**OGGETTO:** Rinnovo delle concessioni BI10595 e BI00202 per il prelievo di acqua sotterranea da sorgenti ad uso potabile, con variante sostanziale per aggiunta captazioni e riunione utenze – Definizione aree di rispetto sorgenti – Parere

**DIPARTIMENTO TERRITORIALE PIEMONTE NORD EST  
 ATTIVITÀ DI PRODUZIONE NORD EST**

**Rinnovo delle concessioni BI10595 e BI00202 per il prelievo di acqua sotterranea da sorgenti ad uso potabile, con variante sostanziale per aggiunta captazioni e riunione utenze –  
 Definizione aree di rispetto sorgenti – Parere**

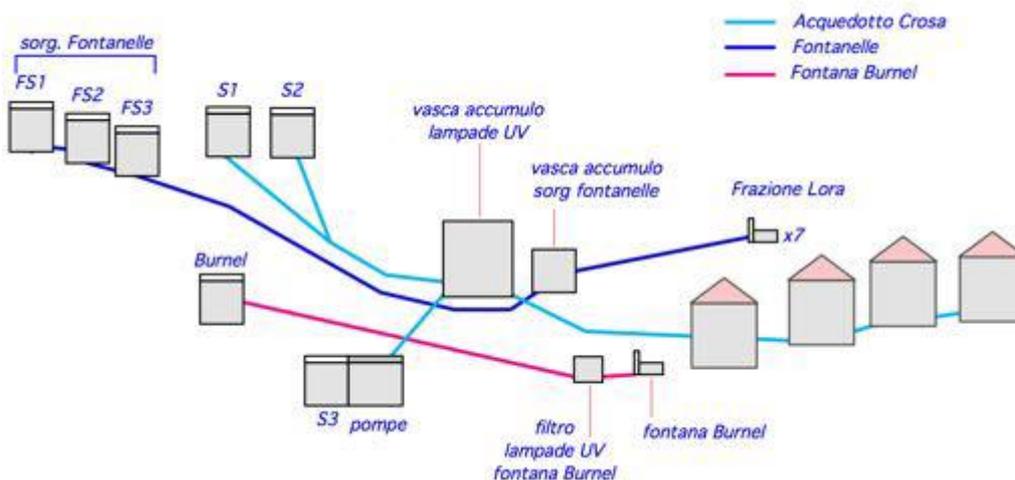
Si tratta di 3 sorgenti "Fontanelle" (FS1, FS2, FS3) e la sorgente "Burnel", in concessione al Consorzio Acque Potabili di Frazione Lora fino al 2011, non rinnovata, che allo stato attuale alimentano le fontane della frazione Lora.

Nella documentazione sono illustrati il contesto geologico-geomorfologico dell'area, lo schema di circolazione idrica che alimenta le sorgenti e le caratteristiche dei manufatti di presa. In particolare:

- Le 3 sorgenti denominate Fontanelle, sono ubicate in località Piane di Barbato-Lora a pochi metri una dall'altra, in prossimità della testata del Rio Viasca, e sono costituite da manufatti in mattoni e cemento, seminterrati, in buono stato di conservazione, accessibili da portine in metallo parzialmente ammalorate;

- La sorgente denominata Burnel è ubicata poco a Ovest di frazione Lora, in prossimità della sponda destra del Rio Viasca, è costituita da un manufatto in cemento, seminterrato, all'interno del quale si osserva emerge l'acqua direttamente dalla roccia. Il manufatto e il chiusino in acciaio sono in buone condizioni.
